REMITE INFORME FINAL N° 512, DE
2017, SOBRE INSPECCIÓN A LA OBRA
PÚBLICA CONCESIONADA:
"HOSPITAL DE ANTOFAGASTA."

**Informe Final N° 512, de 2017, de Inspección a la Obra Pública concesionada
"Hospital de Antofagasta"**

INFORME FINAL N° 512, DE 2017, SOBRE
INSPECCIÓN A LA OBRA PÚBLICA
CONCESIONADA: "HOSPITAL DE
ANTOFAGASTA".

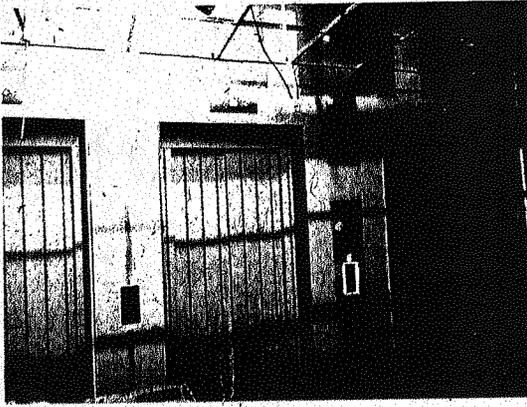
<p>Fotografía N°1 (28/03/2017) Placas instaladas en discordancia con lo especificado en los planos en escalera central, nivel 5.</p>	<p>Fotografía N°2 (07/04/2017) Placas instaladas en discordancia con lo especificado en los planos en estacionamiento de camilla, nivel 6.</p>
<p>Fotografía N°3 (07/04/2017) Placas instaladas en discordancia con lo especificado en los planos en cuarto de comunicaciones, nivel 6.</p>	<p>Fotografía N°4 (07/04/2017) Placas instaladas en discordancia con lo especificado en los planos, en cuarto de cuadro eléctrico, nivel 6.</p>
